工程名称	青鸟东亿铝业二期扩建工程 (二期) 1号主厂房		
设计经理	总设计师	赵亮	
审定	专业负责人	王生	
审核	检查	校对	王生
设计	于静		
会签			
项目名称	0.00m层管道平面布置图		
设计阶段	施工图	比例	1:150
日期	2014.7.10-15	审核	杨海
日期	2014.7.10	审核	32

建设单位			青岛东亿实业总公司		
工程名称			青岛东亿供热二期扩建工程 (III期) 1号主厂房		
项目总工	总设计师	赵亮亮	审定	专业负责人	安玉生
	技术负责人	安玉生		校对	安玉生
审核	杨杰	安玉生	设计	于毅	于毅
	杨杰	安玉生		于毅	于毅
图纸名称			8.00m层管道平面布置图		
设计单位			中国航空规划设计研究总院有限公司		
日期			2016年07月		
张数			32

建设单位		青岛东亿实业总公司	
 中国航空规划设计研究总院有限公司		工程设计证书编号 A121000019	
工程名称	青岛东亿供热二期扩建工程(旧期) 1号主厂房		
项目经理	总设计师	赵亮亮 赵亮亮	
审 定	专业负责人	安玉生 安玉生	
审 核	杨杰 杨杰	校 对	安玉生 安玉生
设 计	于 毅 于毅		
绘 图			
图纸名称			
17.50m层管道平面布置图			
		比例	1:100
图号	动施-37089-11	图号	动施-11
日期	2016年07月	张数	32

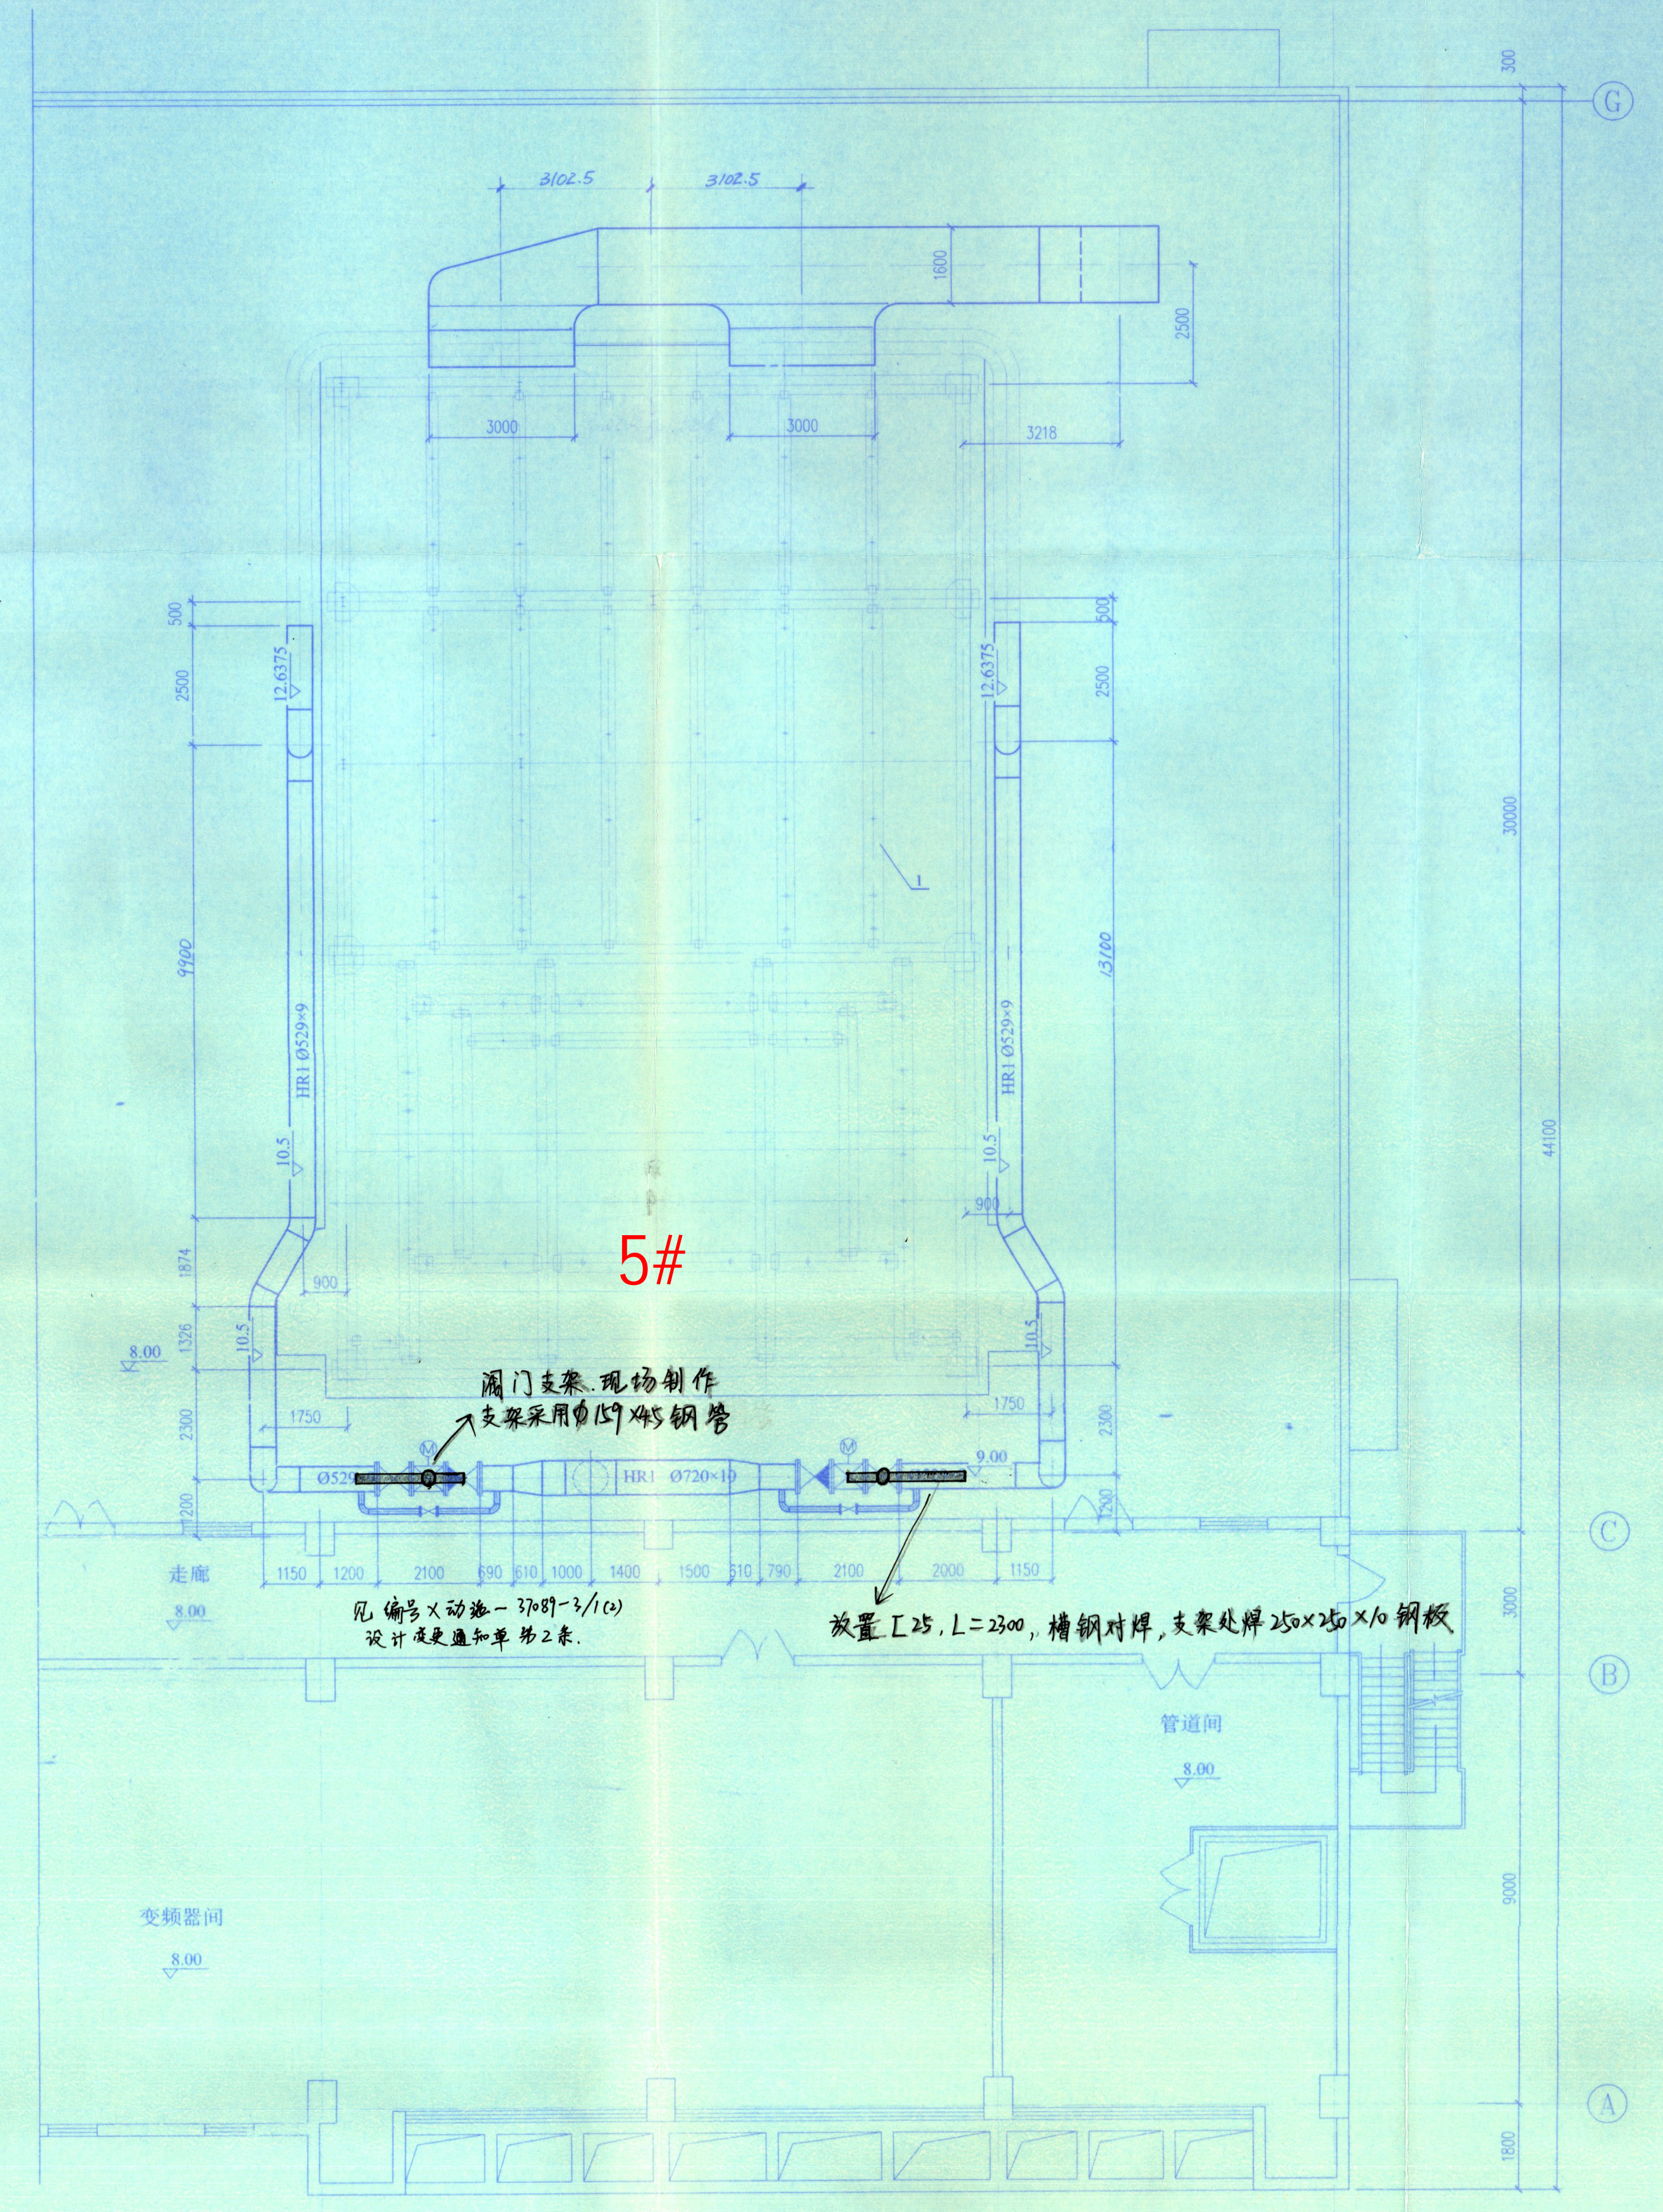
更换DN500电动闸阀2个
